改善箇所説明図

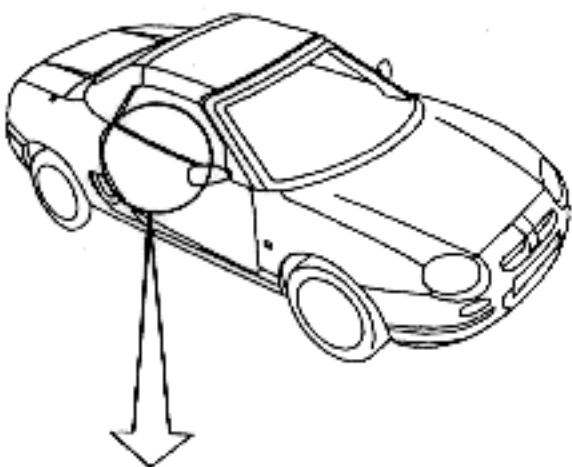
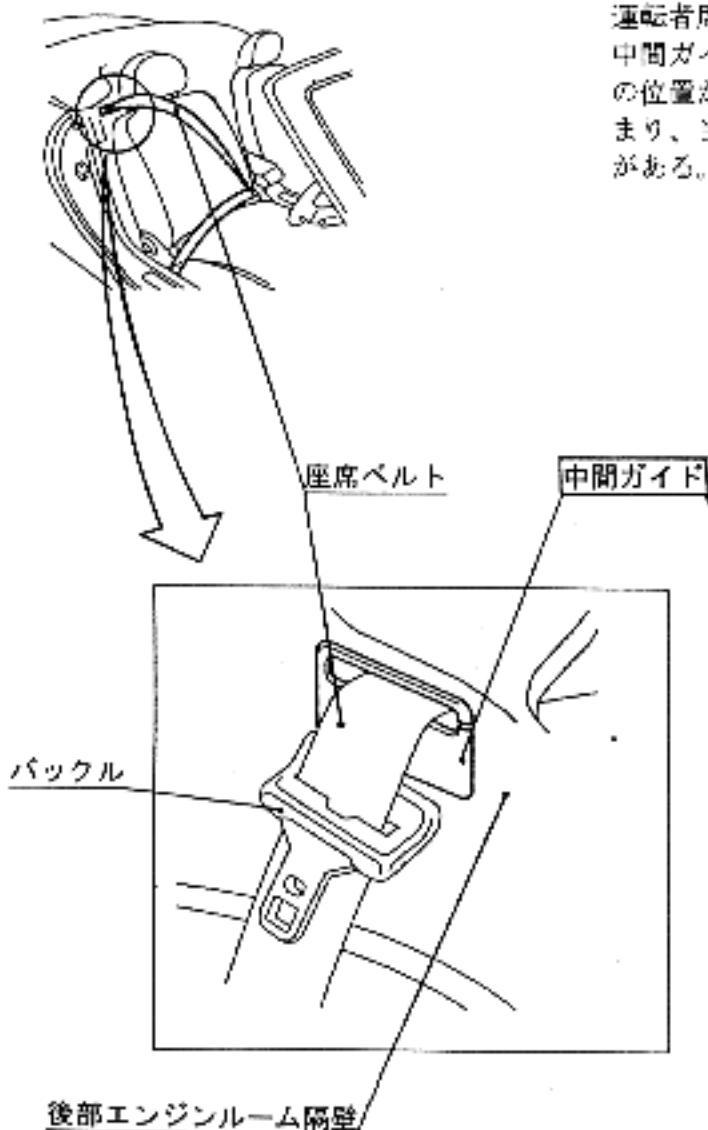
運転者席及び助手席の座席ベルトにおいて、中間ガイドにベルトを組付けるための割り溝の位置が不適切なため、ベルトが割り溝に挟まり、当該ベルトの機能が損なわれるおそれがある。

全車両、当該中間ガイドを対策品と交換する。又、座席ベルトが損傷しているものは良品と交換する。
